## VEILIGHEIDSKENNISGEVING/PRODUCTMELDING

<b>Onderwerp:</b>	Brainlab Ultrasound Navigation Software: Wanneer de beeldbreedte voor een sonde tijdens chirurgie wordt gewijzigd in het ultrasone systeem van BK Medical kan een afwijking worden toegevoegd aan het ultrasone beeld dat wordt weergegeven door Brainlab-navigatie
<b>Productreferentie:</b>	Ultrasound Navigation Software 1.0.x Ultrasound Integration Software voor Cranial/ENT Navigation 3.0.x en 3.1.x
<b>Datum kennisgeving:</b>	31 augustus 2020
<b>Melder:</b>	Markus Hofmann, Senior Vigilance Manager
<b>Kenmerk Brainlab:</b>	CAPA-20200825-002368
<b>Soort actie:</b>	Advies inzake het gebruik van een apparaat; aanpassing van een apparaat

**Afbeelding 1. Illustratie van de mogelijke toegevoegde verticale afwijking op de intraoperatieve ultrasone navigatie-overlayweergave van een niet-lineaire sonde**

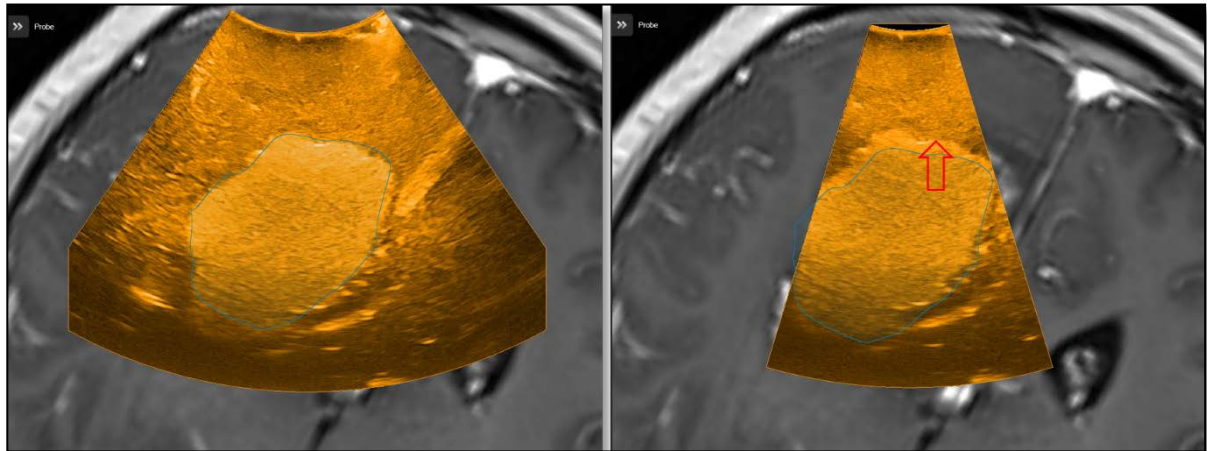
Als de toegevoegde afwijking optreedt, dan wordt het zichtbaar in de diepte van het beeld van de sonde in de richting van de as van de ultrasone sonde, zoals hieronder wordt getoond.

**Links:** Breedte = 100%; gekalibreerde (standaard) waarde werd gebruikt voor navigatie: het blauwe tumorobject omkaderd in de navigatie valt correct samen op dezelfde hoogte met de hyperechogene tumor (heldere deel).

**Rechts:** Breedte = 50%; beeldbreedte werd gewijzigd ten opzichte van de gekalibreerde waarde tijdens navigatie: de hyperechogene tumor (heldere deel) in het ultrasone beeld wordt incorrect hoger weergegeven vergeleken met de daadwerkelijke locatie in de MR-scan.

De gebruiker moet regelmatig de nauwkeurigheid van de kalibratie van de ultrasone sonde controleren ten opzichte van navigatie met het overeenkomstige fantoom. De Ultrasound Navigation Software herinnert de gebruiker eraan dit regelmatig te doen. Het beschreven probleem wordt vermeden door dezelfde beeldbreedte te gebruiken tijdens operaties met geïntegreerde navigatie, zonder wijzigingen ten opzichte van wat was ingesteld voor de kalibratie van de sonde. Als u niet zeker bent van de beeldbreedte die werd gekalibreerd bij navigatie, gebruik dan dezelfde beeldbreedte die werd ingesteld voor de succesvolle nauwkeurighedsverificatie met het fantoom.

- De Ultrasound Navigation Software biedt geen ondersteuning voor het wijzigen van de beeldbreedte van een niet-lineaire sonde van BK Medical; **wijzig deze breedte waarde daarom niet in het ultrasone systeem tijdens een operatie om een incorrecte overlayvisualisatie in de navigatie te voorkomen.** Houd dezelfde (standaard) waarde aan als toen de sonde werd gekalibreerd naar navigatie.
